**Projeto FORTEGÁS - Instalação de Produção de Biogás e Biometano
de Monforte**

RESPOSTA AO PEDIDO DE ELEMENTOS ADICIONAIS

PROCESSO LUA 20250530005698

CapWatt Monforte, Unipessoal, Lda.

Figura 2.1 – Solos na área de intervenção

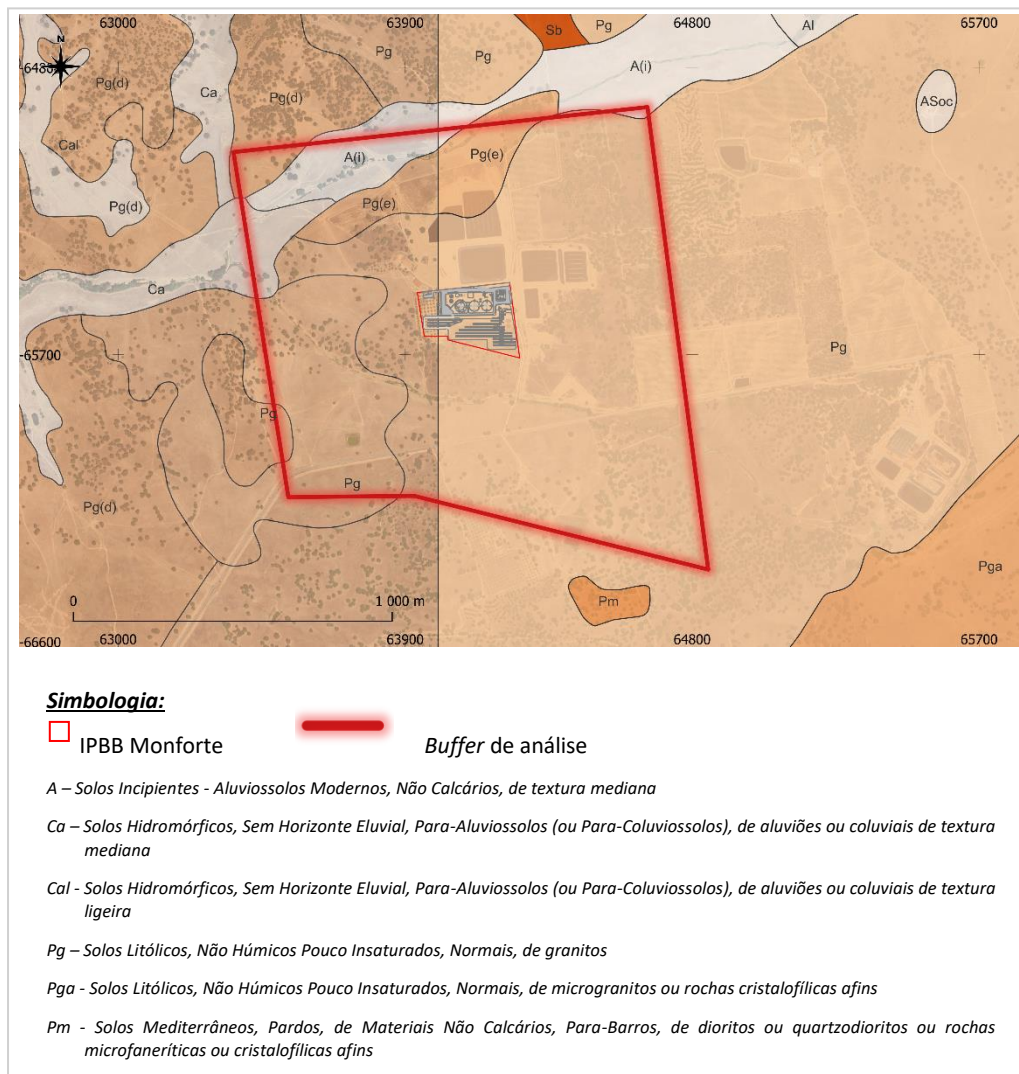
Caracterizar os Solos e a Capacidade de Uso do Solo, quer na área de estudo (com definição de buffer), quer para a área a afetar diretamente ao projeto, suportada pela apresentação em quadro(s) da quantificação (em hectares e percentagem) das diferentes classes de solos a afetar às diferentes infraestruturas/equipamentos propostos para o projeto

Nas Figuras 2.1 e 2.2 apresentam-se extractos das Cartas de Solos e de Capacidade de Uso do Solo para a área do Projecto, já incluídas no EIA, e, nesta versão incluindo a demarcação do buffer de 500 m para além da vedação da instalação (ver também Anexo 6 ao presente Aditamento, para maior detalhe).

Figura 2.3 – Uso e ocupação do solo na área de análise (COS 2023)

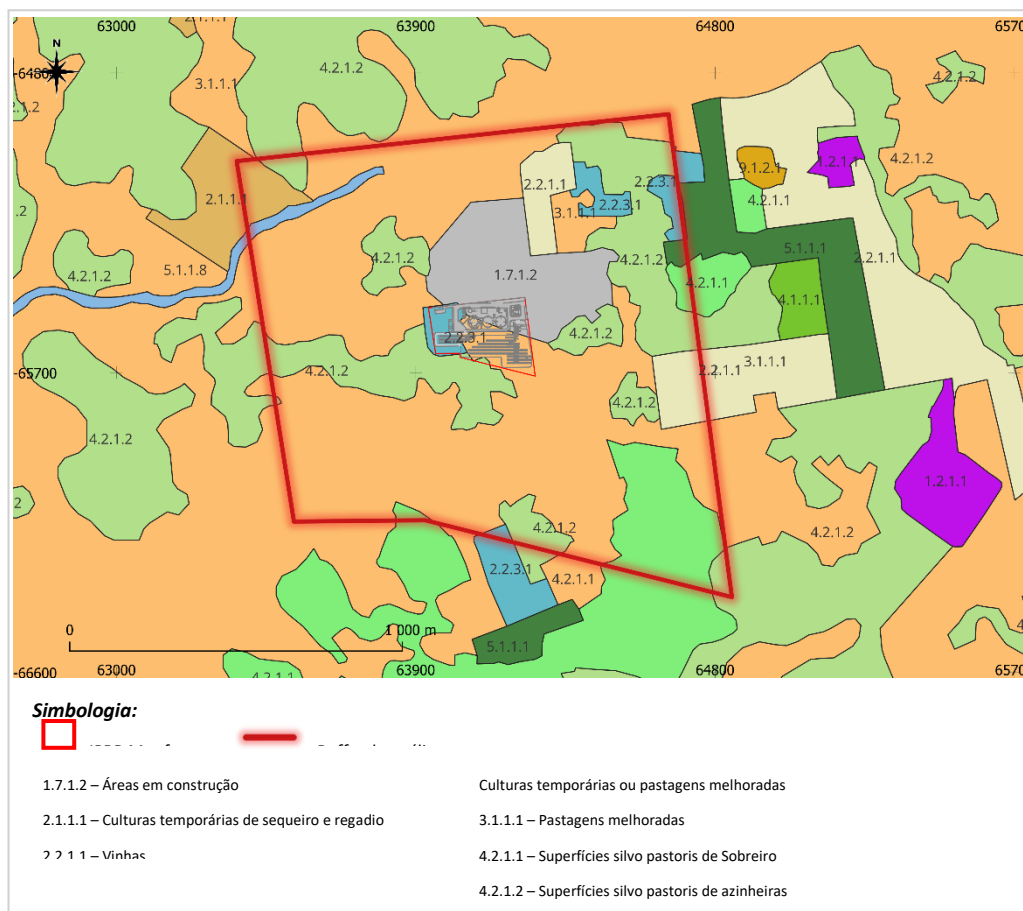
a) Apresentar de Quadros/Tabelas referentes à Ocupação do solo onde conste para cada uma das classes de Uso do Solo identificadas quer na área de estudo, quer na área afeta ao projeto, a área (em hectares) e percentagem (%) a afetar a cada uma delas

Recentemente foi publicada uma versão mais recente da Carta de Uso e Ocupação do Solo, a COS2023(v1-s2), a qual para além de actualizar os dados de base, introduz alterações na nomenclatura e conceitos de base da classificação do uso/ocupação do solo. Para o local do Projecto mantém-se a nomenclatura dos grandes grupos presentes, tendo sido introduzida uma nova classe, 1 – Territórios artificializados, correspondente à subclasse 1.7.1.2 – Áreas em construção (ver Figura 2.3).
